**AVIS RELATIF À LA PROTECTION
CONTRE LES EVENTUELS EFFETS NOCIFS ET NUISANCES
PROVOQUÉS PAR LES RAYONNEMENTS NON IONISANTS
GÉNÉRÉS PAR DES ANTENNES ÉMETTRICES STATIONNAIRES**

Commune : PONT-A-CELLES - Exploitant : TELENET GROUP

Référence exploitant : SHT1707Y

Rapport n° 3380 / 2025

Figure 1 : Vue en plan des lieux de séjour et des points de contrôle

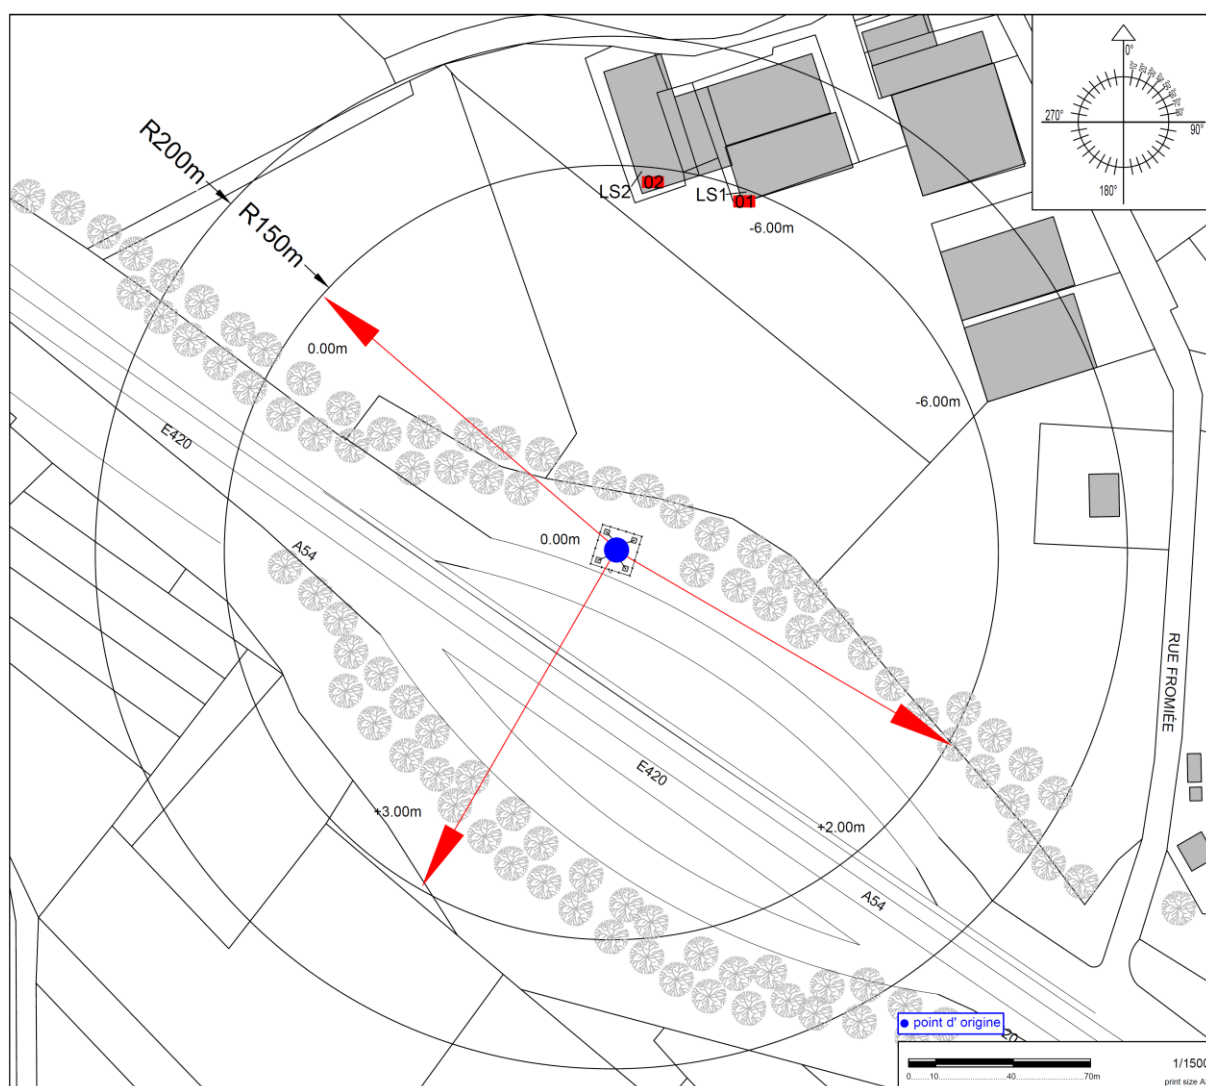
N° point de contrôle	LS	Atténuation (dB)	Indice d'exposition relatif à la limite par installation IE_i
2	LS2	3,0	0,038
1	LS1	3,0	0,019

En ce qui concerne les antennes de l'installation mentionnées dans le tableau 1, la distance maximale à laquelle la limite pourrait être atteinte, à l'extérieur, est égale à 133,6 m. S'il n'y a pas de LS à une distance inférieure, les antennes respectent forcément la limite d'immission.

Dans le cas des LS situés à l'intérieur des bâtiments, une atténuation d'obstacle est prise en compte et il en résulte que la distance maximale à laquelle la limite pourrait être atteinte se réduit à 94,9 m.

Figure 2 : Vue en plan des installations d'antennes dans un rayon de 300 mètres autour de l'installation faisant l'objet de la demande d'avis

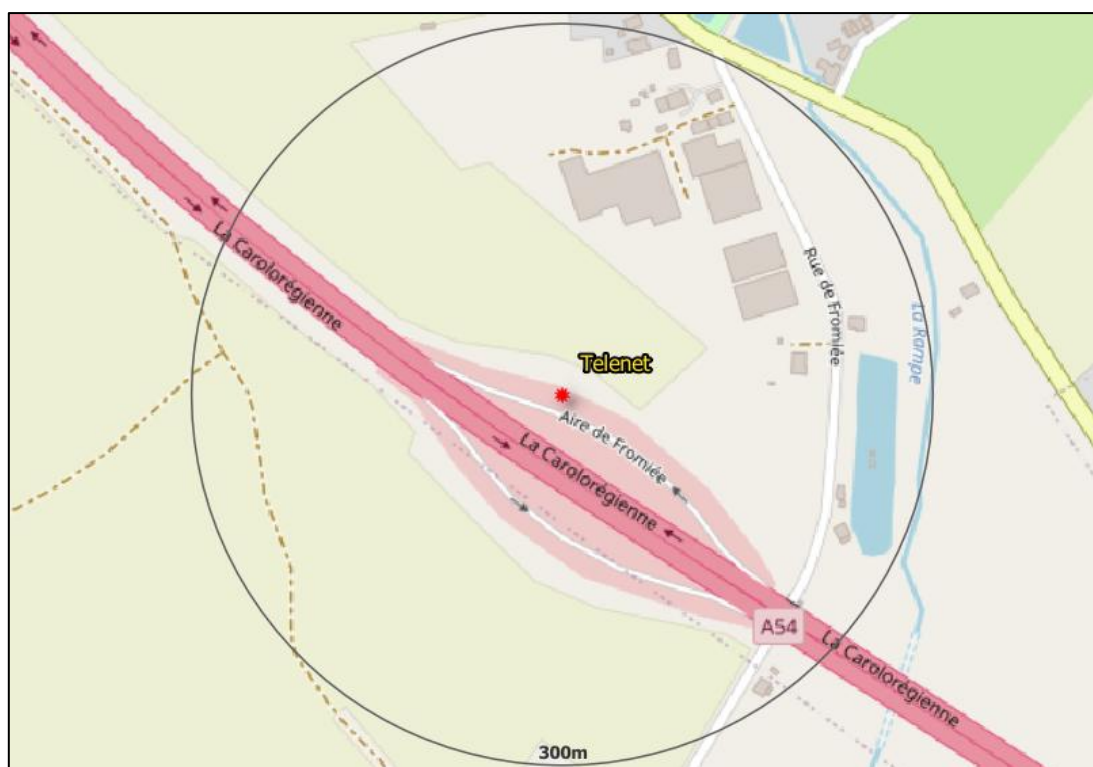
- a) il y a au plus 4 installations d'antennes émettrices stationnaires présentes dans la zone d'évaluation de 300 mètres de rayon représentée dans la figure 2, y inclus l'installation référencée dans le paragraphe 2 : la limite cumulative définie à l'article 4, §2 du décret est nécessairement respectée dans les lieux de séjour à l'intérieur de la zone d'évaluation de 300 mètres de rayon ;

- b) il y a exactement 5 installations d'antennes émettrices stationnaires présentes dans la zone d'évaluation de 300 mètres de rayon représentée dans la figure 2, y inclus l'installation référencée dans le paragraphe 2 et il existe, pour 3 ou 4 de ces installations, un avis attestant le respect de la limite abrogée de 3 V/m : la limite cumulative définie à l'article 4, §2 du décret est nécessairement respectée dans les lieux de séjour à l'intérieur de la zone d'évaluation de 300 mètres de rayon ;

- c) dans tous les autres cas, il a été vérifié que la limite cumulative définie à l'article 4, §2 du décret n'est pas dépassée dans les lieux de séjour sur base du nombre d'installations localisées dans la zone d'évaluation de 300 mètres de rayon représentée dans la figure 2, de leur localisation ainsi que des données inscrites dans la figure 1 et au paragraphe 4 du présent avis et dans les avis attestant le respect de la limite par installation ou de la limite abrogée de 3 V/m relatifs aux autres installations reprises dans la figure 2.

Compte tenu des considérations ci-dessus, il apparaît que l'intensité du rayonnement électromagnétique généré, dans les lieux de séjour situés dans un rayon de 300 mètres autour de l'installation référencée dans le paragraphe 2, par l'ensemble des antennes émettrices stationnaires de l'ensemble des exploitants du même site d'antennes émettrices stationnaires respecte la limite fixée à l'article 4, § 2 du décret.
